**Forum mondial de l'harmonisation
des Règlements concernant les véhicules**

Groupe de travail de l'éclairage et de la signalisation lumineuse

**Règlements n^{os} 3, 4, 6, 7, 19, 23, 38, 65,
69, 70, 77, 87, 91, 98, 112, 113 et 119****Proposition de complément 24 à la série 01 d'amendements
au Règlement n^o 6 (Feux indicateurs de direction)****Communication de l'expert de l'Allemagne***

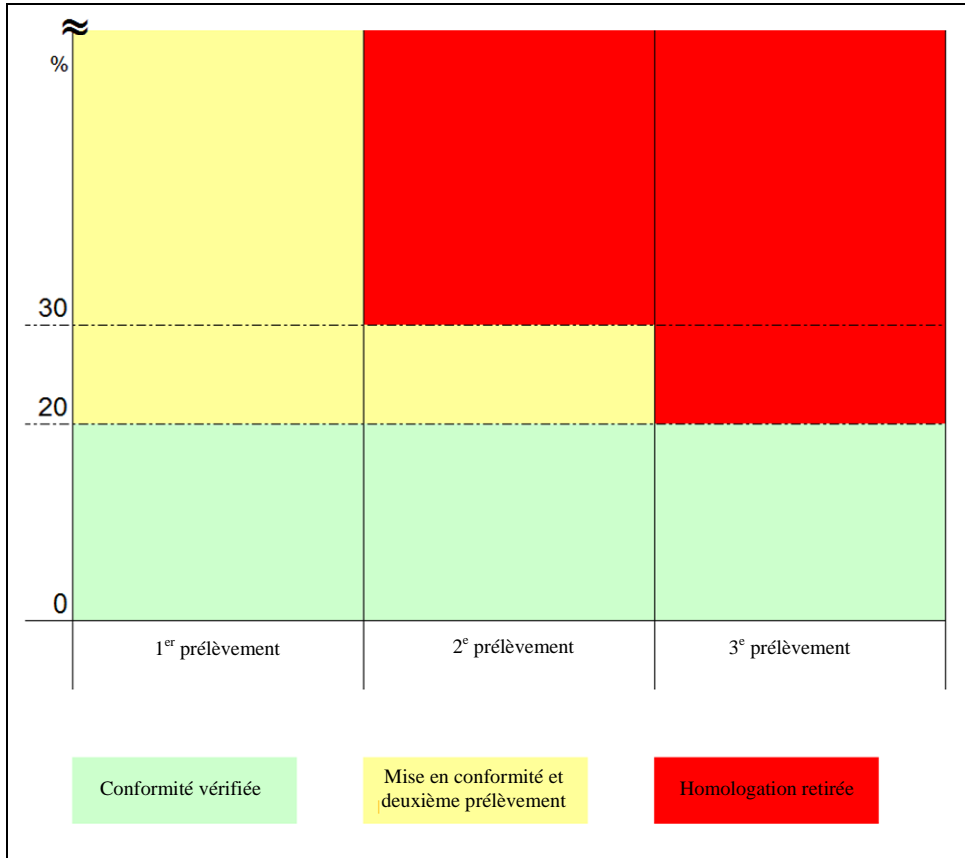
6. La conformité de la production est désormais décrite de manière claire et structurée, étape par étape (avec un nombre limité d'étapes), ce qui donne au fabricant la possibilité dans la première étape – en cas d'écart de plus de 20 % – de rétablir la conformité de sa production. Le processus de vérification de la conformité peut aussi être achevé plus tôt si les deux échantillons satisfont pleinement aux prescriptions.

7. La proposition expose en détail la «troisième étape» qui définit dans quelle condition l'homologation doit être retirée, lorsque le fabricant n'a pas été en mesure de mettre sa production en conformité après la troisième tentative de vérification.

8. Le dessin ci-joint illustre ce processus par étapes.
